MODIFICA DECRETO ALCALDICIO EXENTO N° 3238 DE 30 SEPTIEMBRE DE 2020, QUE AUTORIZÓ MODIFICACIÓN PROYECTO ORIGINAL MEJORAMIENTO CENTRO COMUNITARIO HIPÓDROMO CHILE II, SEGÚN SE INDICA.

DECRETO ALCALDICIO EXENTO N° 4483 /2020

1.- MODIFICASE, el numeral 1 de la parte resolutive del Decreto Alcaldicio Exento N° 3238 de 30 de septiembre de 2020, que, autorizó modificación proyecto original "Mejoramiento Centro Comunitario Hipódromo Chile II" ID 584264-9-LP20, por el siguiente texto:

D. Detalle presupuesto nueva partida con monto **\$1.866.703**:

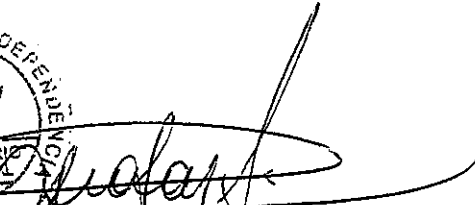
INSTALACIÓN OSB CUBIERTA.					
	Instalación de plancha de OSB para soportar cubierta de techo casa.	m2	238,33	\$7.832,43	\$1.866.703
SUBTOTAL					\$ 1.866.703

Valor total diferencia de partidas (A-B-C)	Valor total partida nueva (instalación OSB cubierta)	Diferencia proyecto
\$ 1.866.703	\$ 1.866.703	\$ 0
